Nota No.301 - DE

Asunto: Aguas Servidas de la Urbanización El Edén.

INFORME DE LA SITUACIÓN DE 4 PLANTAS DE TRATAMIENTO DE AGUAS RESIDUALES TIPO LODOS ACTIVADOS EN LA COMUNIDAD DEL EDÉN DE ARRAIJÁN

FECHA: 29 de Junio 2018

D. PLANTA 4

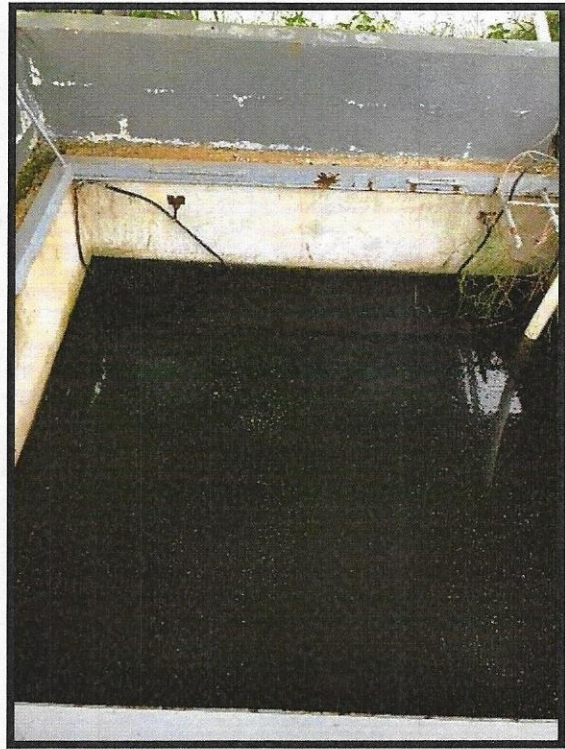
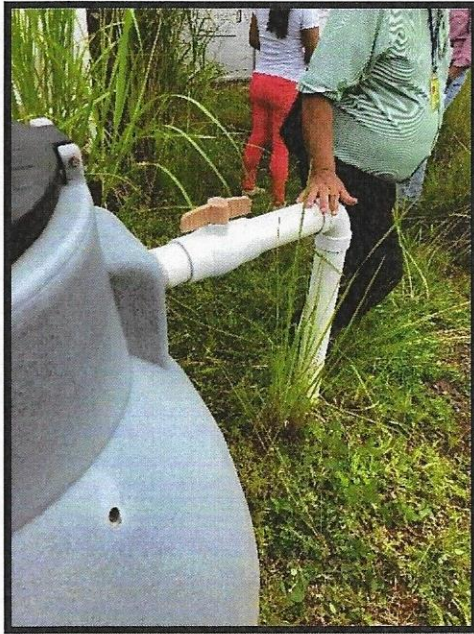
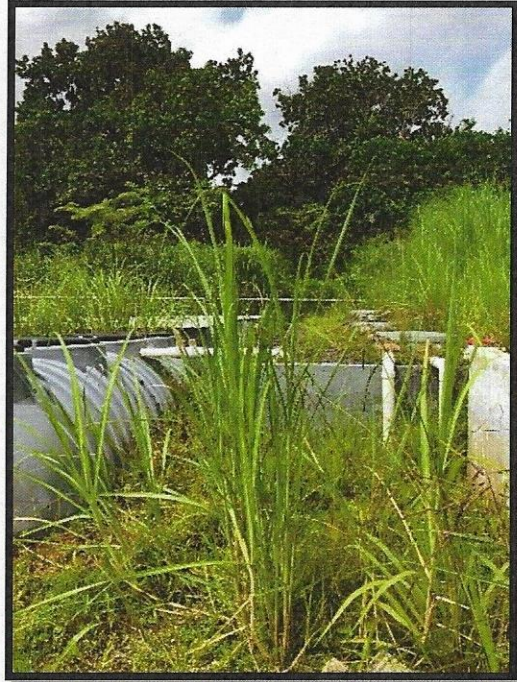
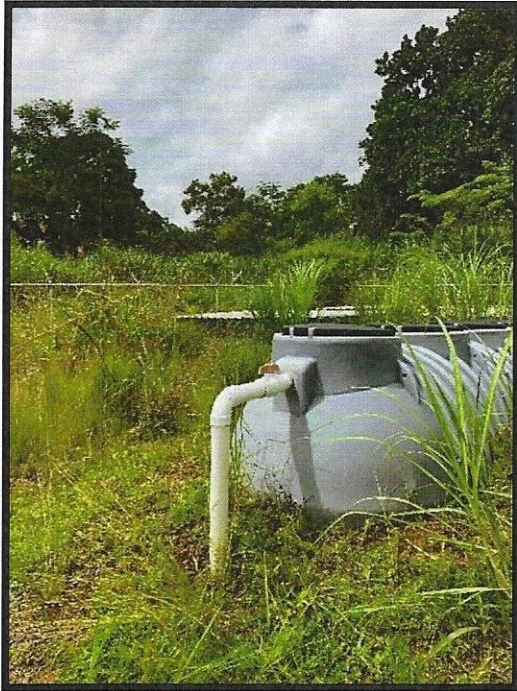
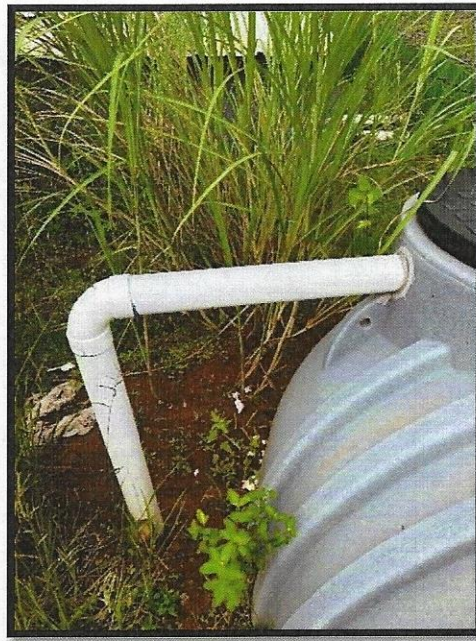
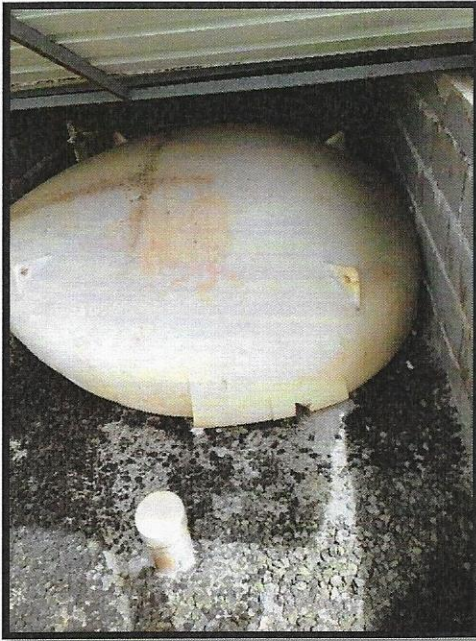
1. No hay sistema de rejillas para remoción de sólidos grandes ni medianos.
2. No existe desarenador para retener partículas discretas;

3. Hay un equipo automatizado de fabricación italiana (Teknofanghi S.r.l.), para la remoción de papeles (papel higiénico), que no está funcionando, ni se encuentra totalmente ensamblado, por lo que cualquier sólido pasa a los tratamientos posteriores, desmejorándolos inmediatamente.

4. No se aprecia debidamente la zona para la recolección de lodos.
5. Se observa que se han realizado varios intentos de solución con diferentes marcas de tanques a modo "posiblemente" de biofiltros o reactores anaerobios etc.

6. Sin embargo ninguno está tratando las aguas, las cuales solo están pasando sin recibir tratamiento alguno.
7. Se aprecia la intención de instalar una solución marca TANKER PANAMA, a base de un sistema de tanques, para tratamiento.
